ANEXO 1

ESPECIFICACIONES ARQUITECTÓNICAS Y ESTRUCTURALES MÓDULO 1 – BAÑOS LABORATORIOS.

Aclaraciones según visita con ofertantes el día 25 de setiembre 2019 en las instalaciones de CORBANA, la Rita, Guápiles.

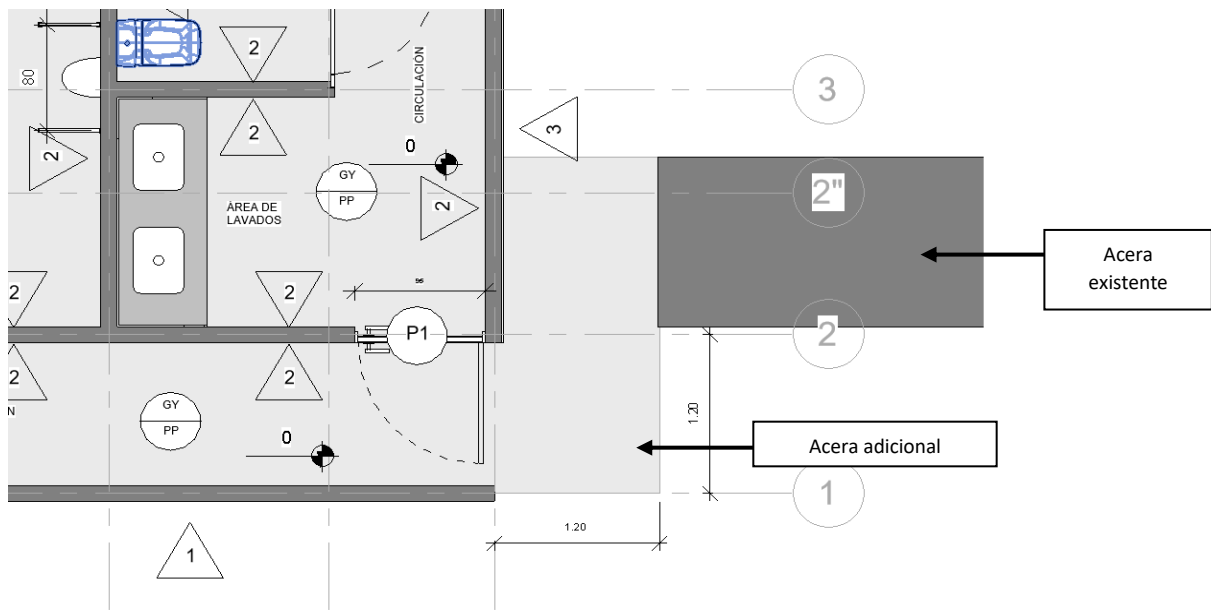
Se recomienda por precaución ante la posibilidad de que las puertas entren en contacto con agua (durante una limpieza profunda) considerar cambiar todas las puertas de madera P2 a metal. Cotizar por aparte para comparar metal con madera.
